Dotyczy : „Remont, nadbudowa, rozbudowa i przebudowa wieży kontroli lotów i budynku administracyjno-biurowego nr 49 wraz z infrastrukturą na terenie Portu Lotniczego Bydgoszcz S.A.- dz.nr 117/5 obręb 123 Bydgoszcz”

Odpowiedzi na pytania

Poniżej rzut fundamentów z dokumentacji archiwalnej.

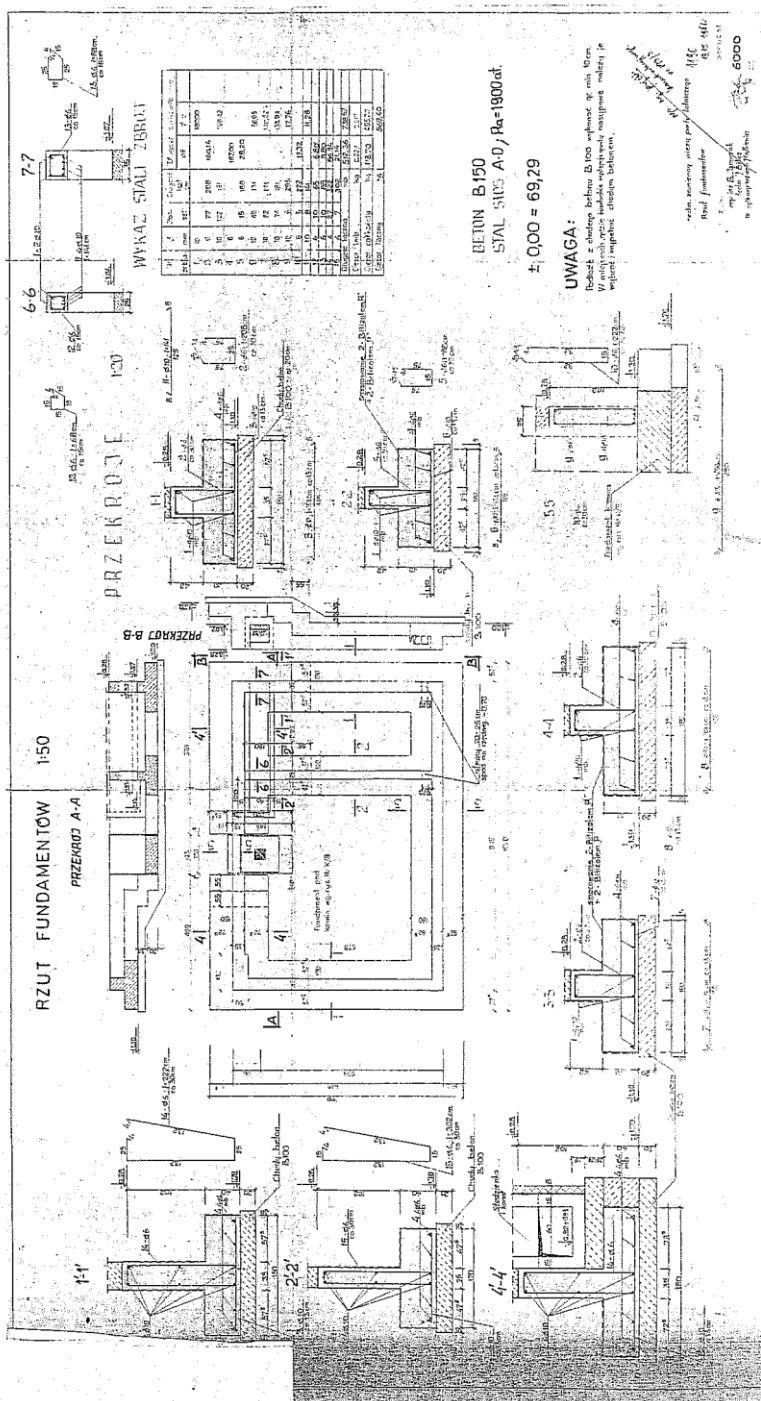
1. Rysunek konstrukcyjny KW-01 „Zasada wzmocnienia fundamentów wieży” nie pokazuje zakresu prac. W związku z brakiem całościowego rysunku inwentaryzacji fundamentów prosimy o informacje, czy należy wzmocnić tylko fundamenty zewnętrzne, czy też istnieją również fundamenty wewnętrzne wieży. Jeśli tak, to czy również podlegają wzmocnieniu. W przypadku konieczności ich wzmocnienia, prosimy o zamieszczenie rysunku inwentaryzacji fundamentów.

Odp. Fundament wewnętrzny istnieje tylko pod wewnętrzną ścianą klatki schodowej i nie jest przeznaczony do wzmocnienia.
